電波利用環境委員会およびWPT作業班での コメントに対する回答

2024年1月24日
BWF WPT-WG

電波利用環境委員会およびWPT作業班でのコメント

第14回WPT作業班 資料14-1「近接結合型WPTの利用高度化に向けた検討状況について（事務局）r2」より6.78MHz帯電界結合方式に関するコメントのみ抜粋

(1) 複数のWPT装置を設置する場合の検討モデル

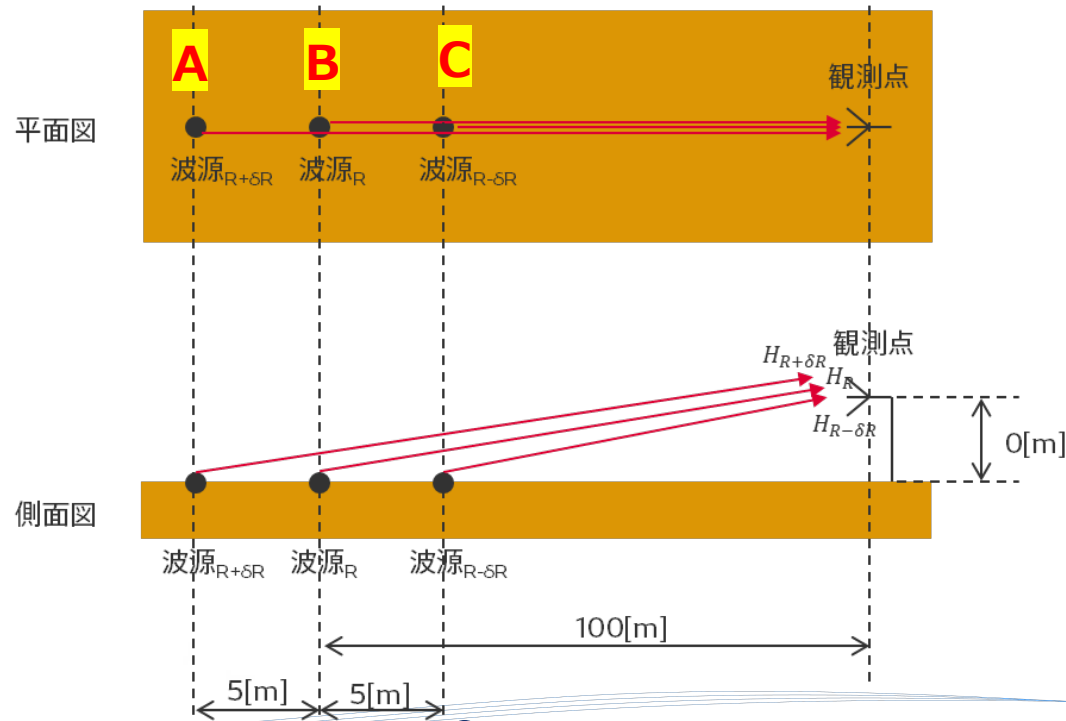
- ✓ 第45回電波利用環境委員会において「多くの設備が同時に稼働した場合の漏えい電波の重畳効果について評価すべき」というご指摘があった。
- ✓ 2023年10月30日に行われたCISPRの関係者との協議において、「複数のWPT設置時についてもなんらかのシミュレーションもしくは測定など、目安があったほうが良い」との指摘があった。

◆ 3台のWPT装置 (A、B、C) を5m間隔で配置

実際に想定される複数のWPT装置を配置数としては最大3台程度

※①送電電極 (レール長が5m) の方向にWPT装置を複数台配置する場合 (この場合にはWPT装置は50m間隔に配置) と、
②送電電極 (レール) を平行に配置し、その各々にWPT装置を複数台配置する場合 (この場合にはWPT装置は最小のレール間隔になる5m間隔で配置) が想定される。不要放射への影響が大きい後者の場合によるシミュレーションを実施した。

漏えい電磁界測定系

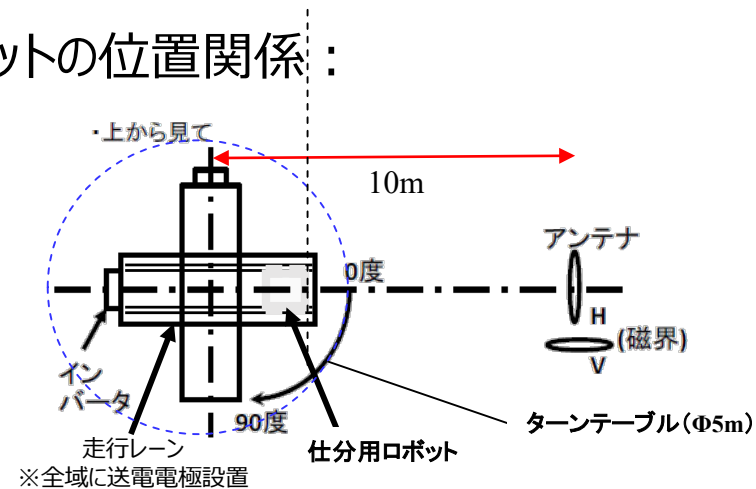
- WPTと負荷装置の相互作用による漏えい電波の発生しないか確認すべき
- システム全体でどのような漏えい電波が発生するのか確認すべき
- 待機時にどのような漏えい電波がでるのか、人体防護の観点から評価すべき
- 6.78MHz帯電界結合方式について、アマチュア無線を検討対象として位置付けていただきたい

漏えい電磁界（磁界：～30MHz, 電界：30MHz～1GHz）の測定結果：
制御部・無線通信部ON/OFFによる漏洩電磁界の変動はほぼ無く、いずれの場合にも
許容値を満たしている
